ΘΕΜΑ: Διαβίβαση της αριθμ. **12/2023** απόφασης της Επιτροπής
Περιβάλλοντος και Χωροταξίας.

**Απόσπασμα Πρακτικού Νο 3/15-03-2023
Αριθμός Απόφασης 12/2023**

ΘΕΜΑ 2ο: Έκφραση άποψης επί της Μελέτης Περιβαλλοντικών Επιπτώσεων του έργου: Νέα Μονάδα Παραγωγής Ασφαλτομίγματος ιδιοκτησίας **«ΓΕΩΡΓΙΟΣ ΕΜΜ. ΠΙΠΕΡΑΚΗΣ»** στη θέση «ΑΓΚΑΡΑΘΕΣ» εκτός οικισμού Φονέ Δ.Ε. Κρυονερίδας Δήμου Αποκορώνου Π.Ε. Χανίων. (ΠΕΤ. 2211860321).

1. ΤΙΤΛΟΣ ΕΡΓΟΥ Η ΔΡΑΣΤΗΡΙΟΤΗΤΑΣ: Γνωμοδότηση για τη μελέτη περιβαλλοντικών επιπτώσεων για το έργο: «Μονάδα κατασκευής ασφαλομίγματος ιδιοκτησίας «Γεώργιος Εμμ. Πιπεράκης» στη θέση «Αγκαραθές» εκτός οικισμού Φονέ, Δ.Ε. Κρυονερίδας, Δήμου Αποκορώνου Π.Ε. Χανίων

Εικόνα 3: Απόσπασμα από το Διάγραμμα κάλυψης, σχέδιο P01 της ΜΠΕ του έργου της μονάδας παραγωγής ασφαλτομίγματος του Γεωργίου Εμμ. Πιπεράκη στη θέση «Αγκαραθές» εκτός οικισμού Φονέ του Δήμου Αποκορωνών

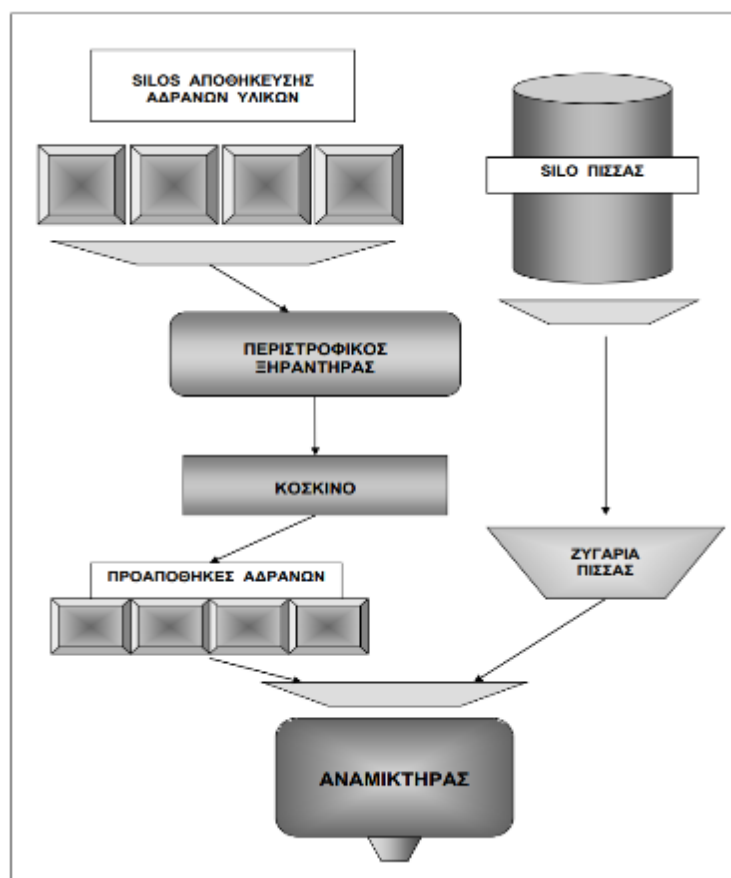
Στην σχεδία της ΜΠΕ της δραστηριότητας και συγκεκριμένα στο από 26-8-2022 τοπογραφικό 1/500 του ΑΤΜ Δημ. Μαραθιανού και στο Ρ01, 1/500 Διάγραμμα κάλυψης του ΑΤΜ Ξενοφώντα Μπρόκου δεν έχουν αποτυπωθεί οι ισοϋψείς και τα υψόμετρα της έκτασης που θα υλοποιηθεί η δραστηριότητα, δεδομένου ότι στα δυτικά αυτής βρίσκεται πρηνές που καταλήγει σε ρέμα και της μορφολογίας του εδάφους. Δεν έχουν αποτυπωθεί η είσοδος-έξοδος και οι εσωτερικές οδεύσεις της μονάδας, και δεν έχουν περιγραφεί και επισημανθεί οι απαραίτητες φυτεύσεις περιμετρικά της μονάδας. Επίσης δεν περιγράφεται στην ΜΠΕ το υπολογιζόμενο ισοζύγιο εκσκαφών-επιχώσεων που θα προκύψει από διαμόρφωση του γηπέδου και την τυχόν περίσσεια ή μη προϊόντων εκσκαφών.

Εικ.9 και 10 : Η έκταση στην οποία πρόκειται να εγκατασταθεί η μονάδα ασφαλτομίγματος του Γεωργίου Εμμ. Πιπεράκη στη θέση «Αγκαραθές» εκτός οικισμού Φονέ του Δήμου Αποκορωνου από την αυτοψία της υπηρεσίας μας στις 20-2-2023

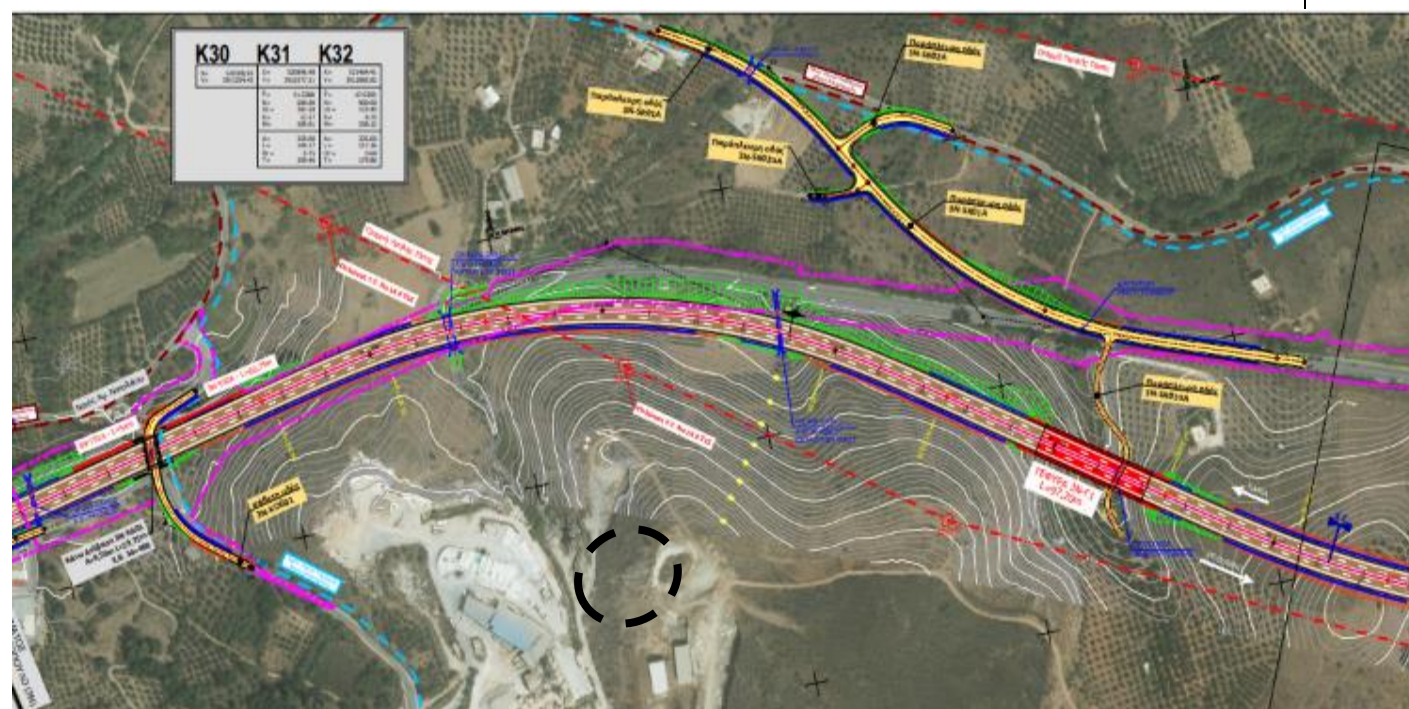
Να οριοθετηθεί και να περιφραχθεί το τμήμα της ιδιοκτησίας στο οποίο θα υλοποιηθεί η δραστηριότητα και να πραγματοποιηθούν κατάλληλες φυτεύσεις με πυκνόφυλλα ενδημικά είδη ταχείας αύξησης, περιμετρικά αυτής, για την οπτική απομόνωση της και την απορρόφηση της σκόνης από την κίνηση των οχημάτων και από την παραγωγική διαδικασία, οι οποίες να αποτυπωθούν στο σχέδιο/οριζοντιογραφία της διάταξης της μονάδας. Οι φυτεύσεις αυτές κρίνονται απαραίτητες για τον περιορισμό της οπτικής επαφή που θα έχει η δραστηριότητα από την υφιστάμενη εθνική οδό Χανίων – Ρεθύμνου, αλλά και από τον νέο ΒΟΑΚ που πρόκειται να κατασκευαστεί. Στην Εικόνα 13 επισυνάπτεται απόσπασμα του σχεδίου «ΠΡΟΜΕΛΕΤΗ ΒΟΑΚ Βρύσες-Ατσιτόπουλο, 1/2000 από ΧΘ 33+716,90-34-938,64)
